Projekt: Geplanter Gipsabbau Altertheimer Mulde, Abdichtungsvarianten Messstellenringraum		UMF - Umwelttechnik Mainfranken GmbH & Co. KG  Hecke 3, 97253 Gaukönigshofen Tel.: 09337/989798-0 Fax.: 09337/989798-9 mail@Umwelttechnik-UMF.de
Bohrung: Variante 1 - Standardabdichtung		
Auftraggeber: Knauf Gips KG	Rechtswert: 0,0 m	Anlage 1.1
Bohrfirma:	Hochwert: 0,0 m	
Bearbeiter: H. Feld	Ansatzhöhe: 0,00 m	
Datum: 31.01.2022	Endtiefe: 0,00 m

Von: Feld <feld@umwelttechnik-umf.de>
Gesendet: Montag, 11. April 2022 21:14
An: Becker, Frank (Reg Oberfranken)
Cc: 'Reimer, Jens'; 'Thomas Kaspar'
Betreff: Knauf Gipsabbau Altertheim, Messstellen-Ringraumabdichtung
Anlagen: GWM_MD9_Bohrprofil_Ausbauzeichnung_21.03.2022.pdf

Projekt: Geplanter Gipsabbau Altertheimer Mulde, Knauf Gips KG - Hydrogeologisches Gutachten

Variante 2 - Quellton-Dämmer-Gemenge

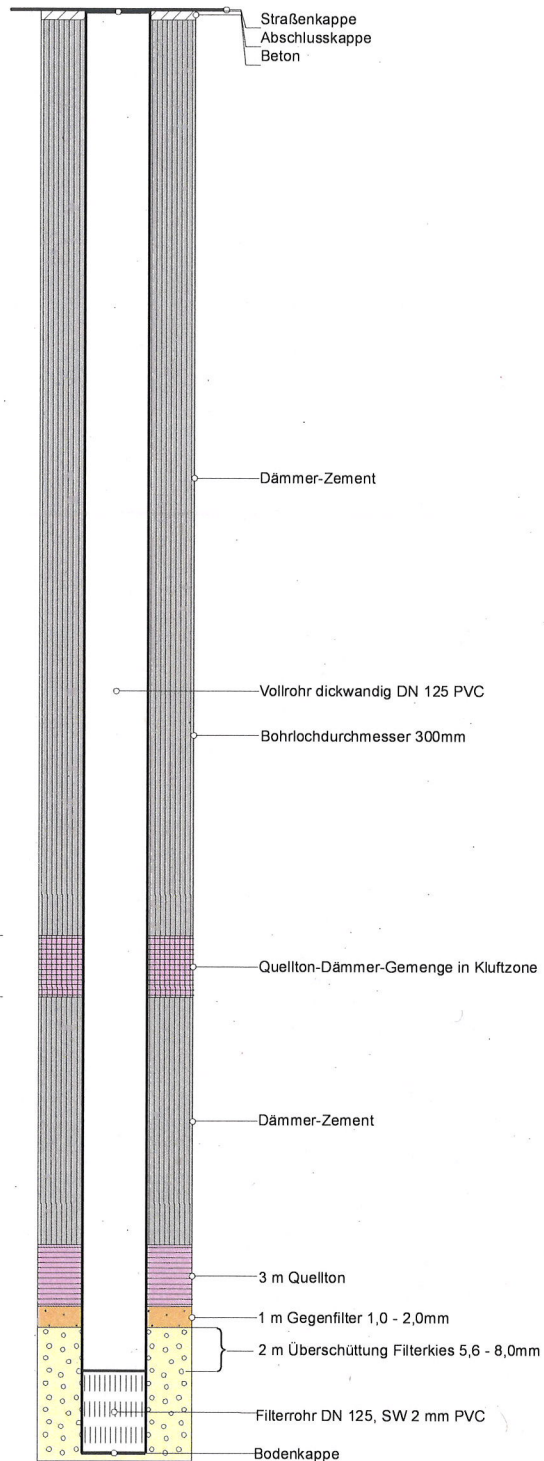
mit Email vom 09.02.2022 hatten Sie die von uns vorgeschlagenen vier Abdichtungsvarianten für die neuen Grundwassermessstellen freigegeben. In der Variante 2 ist in Klüftungszonen eine Abdichtung mit einem Quellton-Dämmer-Gemenge beschrieben.

Da das Einbringen eines Quellton-Dämmer-Gemenges schwer auszuführen ist, schlagen wir als Abänderung dieser Variante den Einbau von reinem Quellton in klüftigen Zonen mit zu erwartendem hohen Dämmeverlust vor. Die Abdichtungswirkung ist damit ebenso sichergestellt und ein Ausweichen ins Gebirge wird vermieden.

Ich bitte Sie, diese Vorgehensweise als leichte Abwandlung der Variante 2 zusätzlich freizugeben (Variante 2a).

und freigegeben

Gesehen am
19.04.2022
Bergamt Nordbayern
i.A. Zulas/BGR

Bohrung: GWM MD 9 mit Ausbauplanung

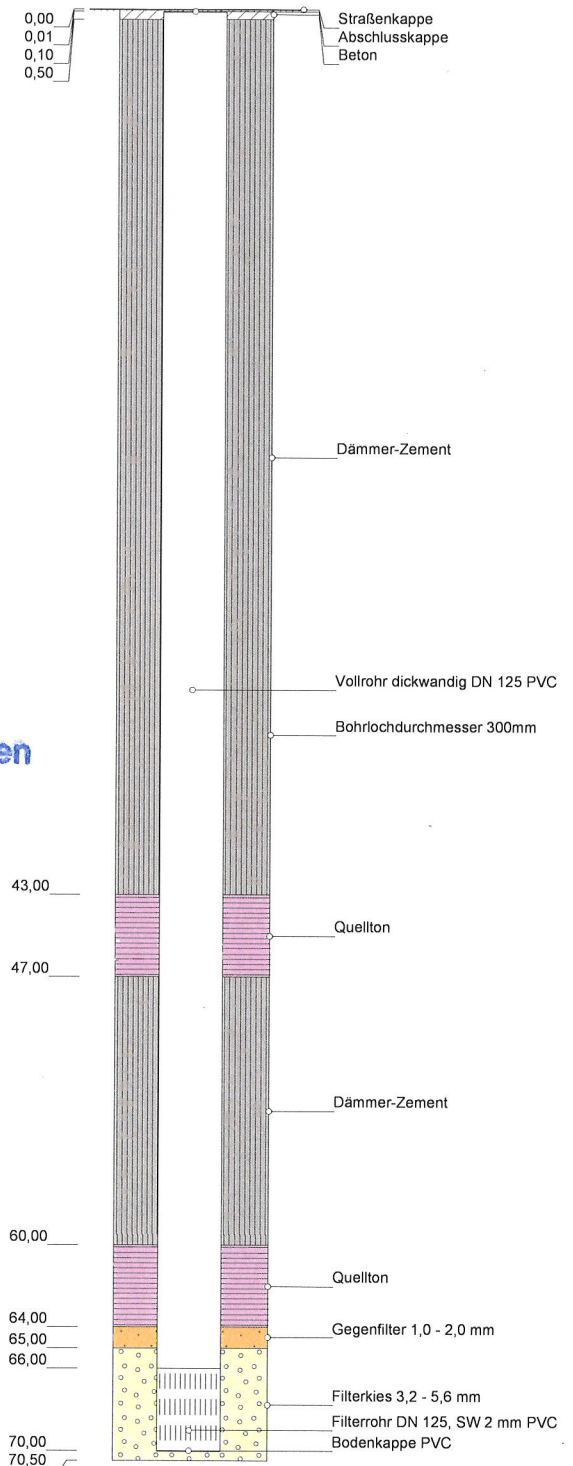
Ich habe beispielhaft den Ausbauplan für MD9 mit einer Klüftungszone von 43 – 47 m beigelegt.

und freigegeben

Gesehen am
19.04.2022
Bergamt Nordbayern
i.A. *Bubas/BGR*
